WARSZAWA 1950 NR 12

UWAGI O CMENTARZU ŻOŁNIERZY ARMII RADZIECKIEJ

Cmentarz Żołnierzy Armii Radzieckiej przy ul. Żwirki i Wigury w Warszawie. Autor prof. Bohdan LacheŃ. (Państwowa Nagroda Artystyczna. Fragment Cmentarza.)

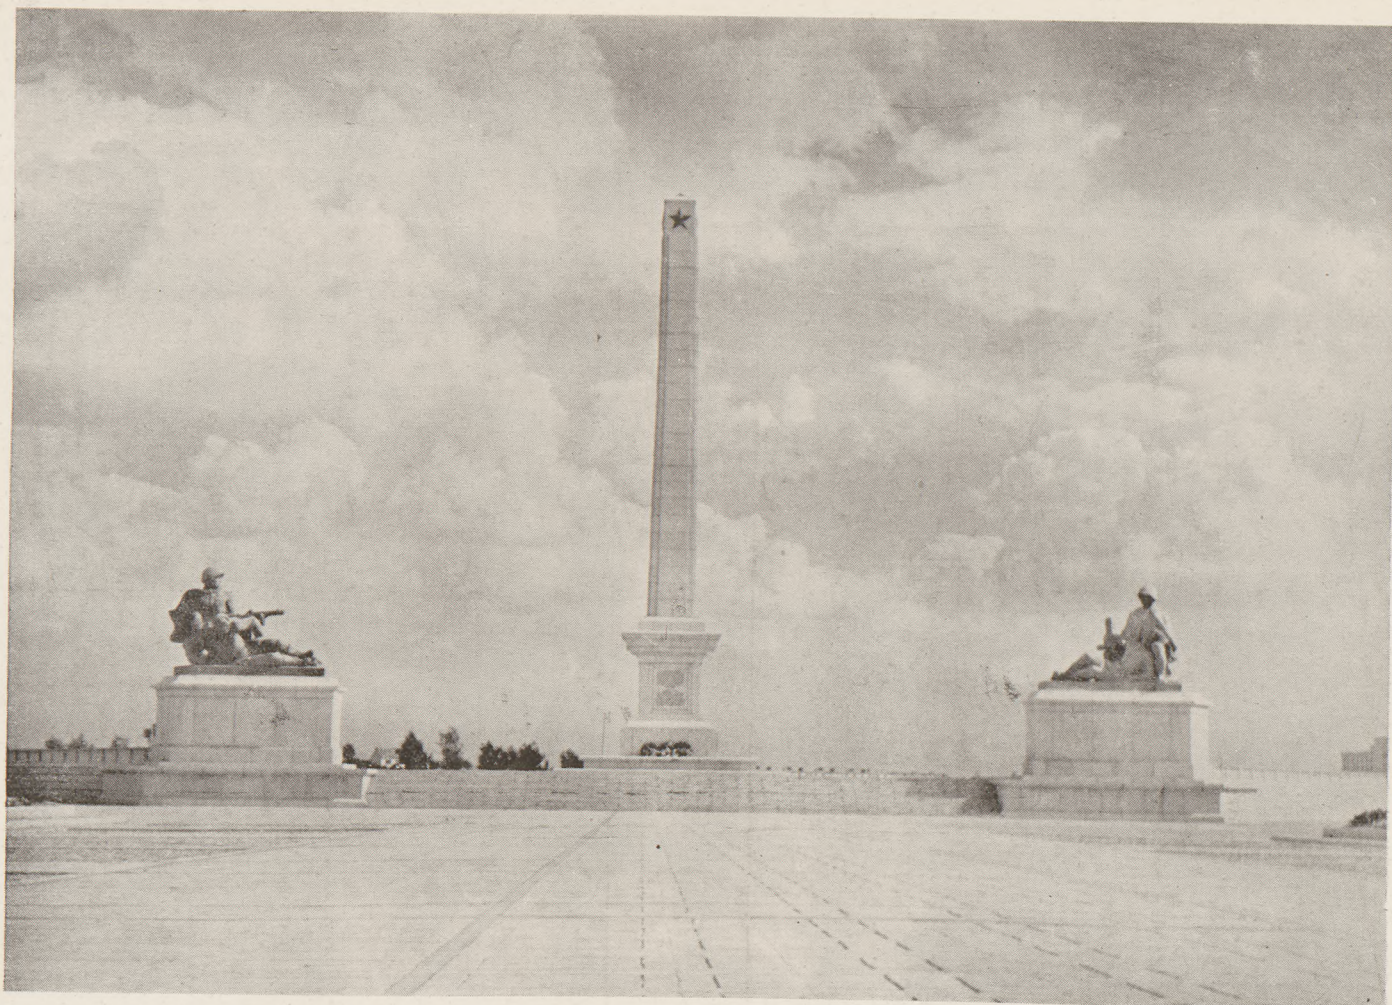
Zamierzony przez autora efekt czytelnej na tle nieba sylwety obydwu grup rzeźbiarskich, schodów i obelisku, doznaje jednak uszczerbku ze względu na to, że oś założenia wytyczono w kierunku powstającej zabudowy, a że wysokość oka widza, czyli horyzont, pokrywa się prawie z górną krawędzią schodów — to też znajdujące się z tyłu wysokie domy „sterczą” ponad tą linią.

Jednak, o ile pierwsi uzyskali odpowiedni patos, o tyle drugim zarzucić można zbyt drobną, romantyczną skalę rozwiązania, co daje się wyraźnie odczuć w braku strzyżonych ścian zieleni.

Obelisk na Cmentarzu Żołnierzy Armii Radzieckiej.

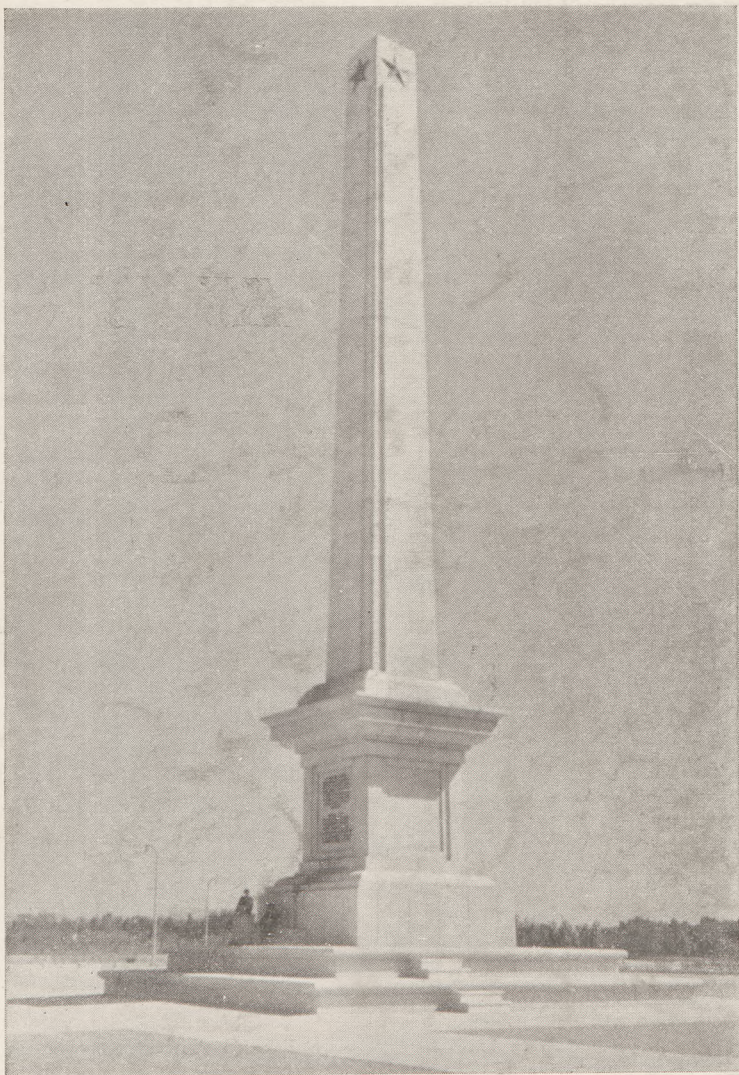
Odchylenie kształtu obelisku w kierunku obowiązującej do niedawna „wertikalności” oraz zmiękczenie narożników przez wprowadzenie nieznacznego ryzalitowania nie dają tak charakterystycznych dla obelisków widoków przekątniowych, a raczej kształt nieco kominowy.

Plintus pod obelisk szerszy niż trzon cokołu, a przez to w stosunku do trzonu nadwieszony, wprowadza nieznany w klasycyzmie dysonans, gdyż gzyms nie może nic dźwigać.

Powtórzenie tego samego profilu świercwałka w części podpierającej i bazującej daje zubożenie obrysu. Na ten błąd profilowania zwrócił uwagę niedawno zmarły radziecki teoretyk architektury J. B. Michalowski w swej książce p.t. „Antyczne formy architektury”. W rozdziale „Elementy profilów” pisze on: „Podstawowy sens prawidła profilowania polega na tym, żeby nie powtarzać obok siebie części zupełnie takich samych zarówno co do kształtu jak i wielkości”.

Cmentarz Żołnierzy Armii Radzieckiej. Rzeźba grupowa na pilonie oraz fragmenty cmentarza z obeliskiem.

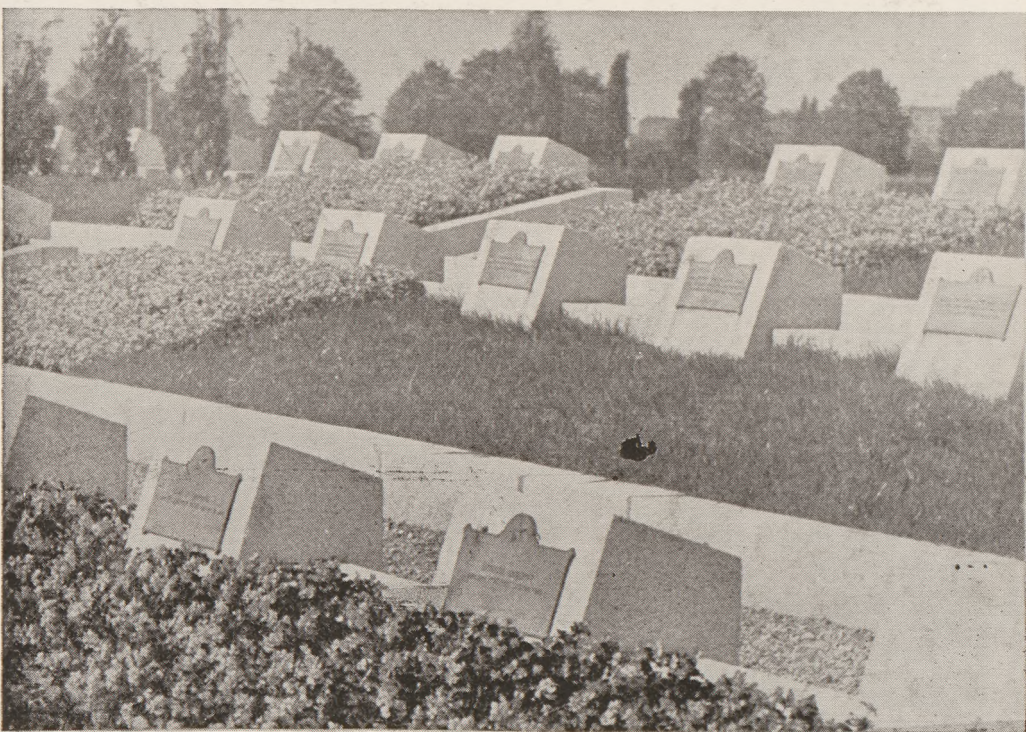
Zastąpienie rzeźb wykonanych z nietrwałego materiału tworzywem szlachetnym. W tym wypadku granit o innym odcieniu niż cokol byłby kolorystycznie słuszniejszy niż ciemno patynujący się brąz.
